Znak postępowania 69/ZP5/DEOŚ/POIIS/2020

ODPOWIEDŹ NA PYTANIA

W związku z zapytaniem dotyczącym wyjaśnienia treści SIWZ skierowanym do Zamawiającego w postępowaniu pn. „Przebudowa i modernizacja oczyszczalni ścieków w miejscowości Święty Wojciech według warunków kontraktowych ŻÓŁTY FIDIC – w formule zaprojektuj-wybuduj" działając na podstawie art. 38 ustawy z dnia 29 stycznia 2004 roku - Prawo zamówień publicznych (Dz. U. z 2019 r. poz. 1843) zwanej dalej ustawą Pzp udzielamy następujących odpowiedzi:

Rys. 1 Oczekiwana przez Zamawiającego lokalizacja ścian i wygradzenia części kompostowni

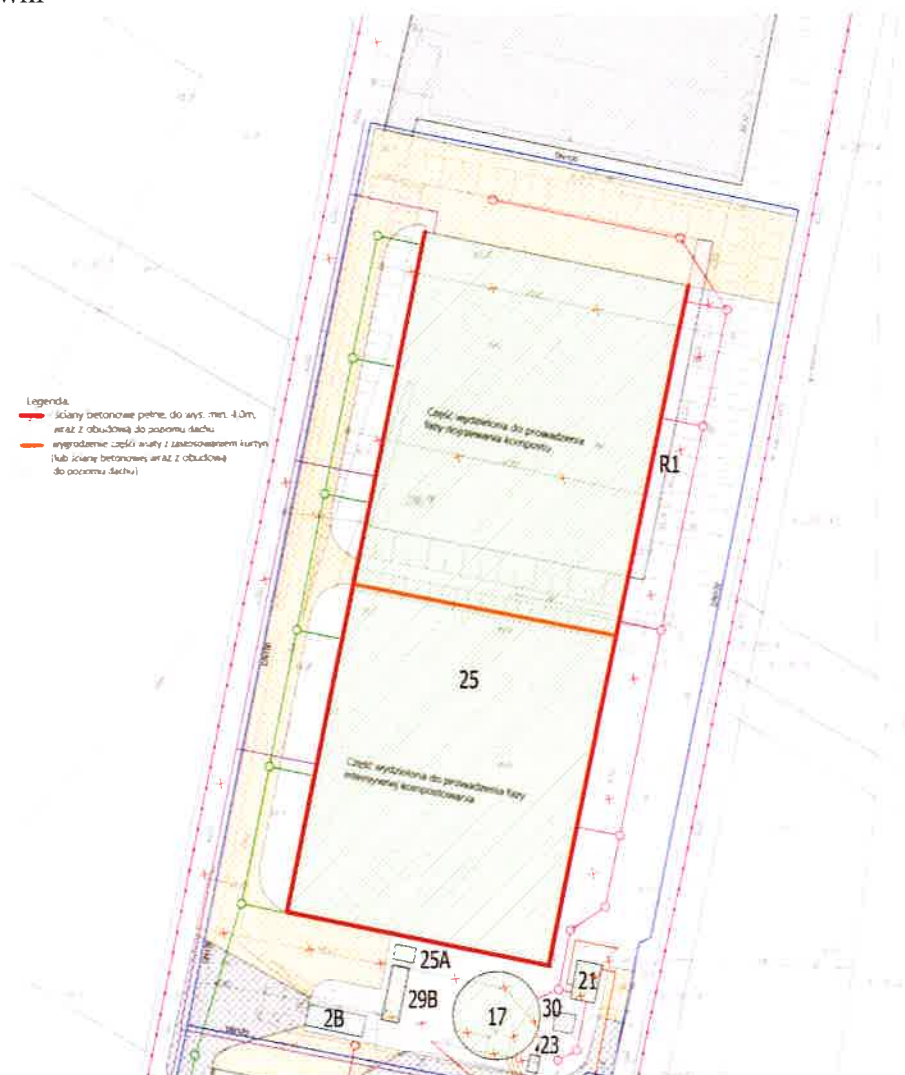
- Czy Wiata przeznaczona na proces intensywnego napowietrzania przez przierzucanie pryzmach ma zostać zabudowana z trzech stron, a z czwartej ma być zlokalizowana kurtyna ograniczająca możliwość emisji, a kurtyna ta jest tylko potrzebna do tego, aby przierzucarka mogła przejechać z pryzm w tej części hali na pryzmy w części wiaty nieobudowanej, w której odbywać się będzie proces dojrzwania?
- Czy zamiast kurtyny można ścianę zabudować, a w ścianie wykonać bramę, co pozwoli na lepszą hermetyzację hali dla I etapu procesu ?

Wiatę kompostowni należy zaprojektować jako zadaszony plac o nawierzchni betonowej Wiata posiadać będzie z trzech stron ściany pełne, betonowe. Wymiary obiektu:

Ściany betonowe pełne, do wysokości min. 4,0m, należy wykonać od strony wschodniej, południowej i zachodniej. Powyższe przedstawiono dalej na rysunku poglądowym.

Zamawiający dopuszcza wykonanie ściany betonowej wraz z obudową do poziomu dachu, tak jak dla ścian zewnętrznych, zamiast zastosowania kurtyny wewnątrz obiektu. W takim wypadku w ścianie należy wykonać bramę wjazdową pozwalającą na łatwy i bezkolizyjny wjazd i wyjazd przyczepki bramowej dostarczanej w ramach Kontraktu.
